RELATÓRIO DE FISCALIZAÇÃO TÉCNICA DOS SISTEMAS DE ÁGUA E ESGOTO DO MUNICÍPIO DE SERTÃOZINHO

PRESTADOR: Serviço Autônomo de Água, Esgoto e Meio Ambiente de Sertãozinho (Saemas)

Verificação de Não Conformidades com auxílio exclusivo de drone

Americana, abril de 2026

Foto 1 - Início de corrosão na lateral do reservatório.

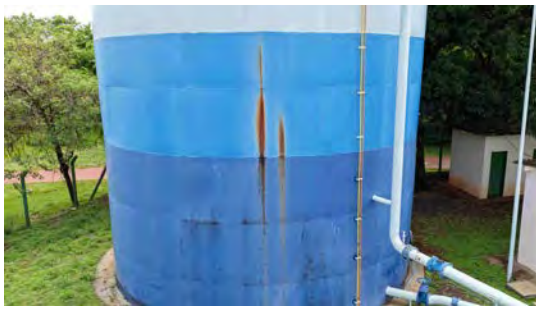
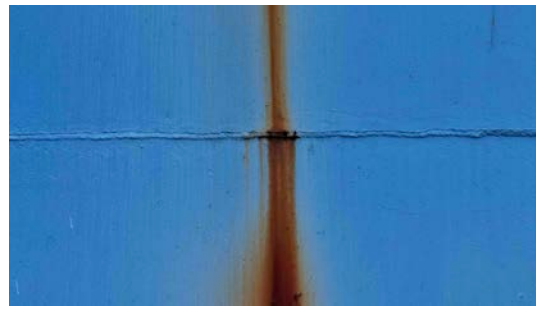
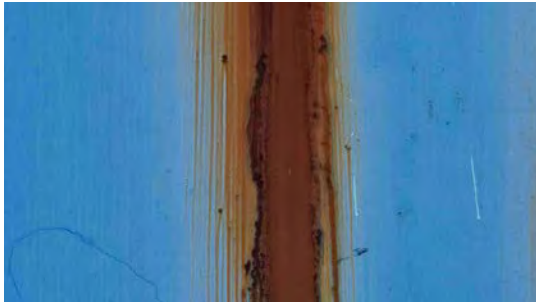
Corrigir a corrosão na lateral e proteger com pintura.

Foto 1 - Tampa de inspeção semi aberta.

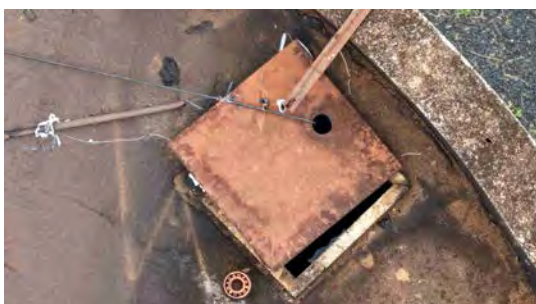
Providenciar o fechamento da tampa de inspeção.

Foto 7 - Aberturas ocasionadas por corrosão.

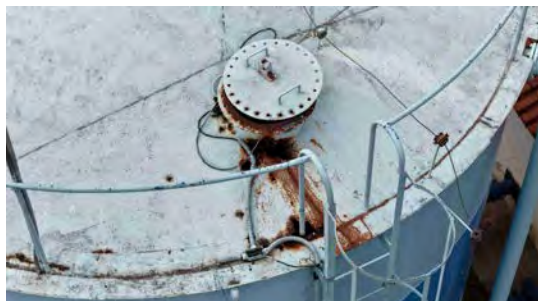
Corrigir as aberturas ocasionadas por corrosão no entorno da tampa de inspeção.

Foto 1 - Ausência de guarda-corpo para acessar a tampa de inspeção oposta à escada.

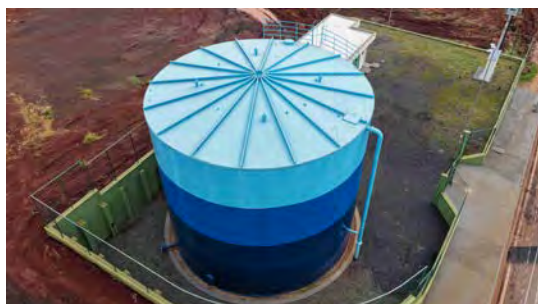
Instalar guarda-corpo para acessar a tampa de inspeção oposta à escada.
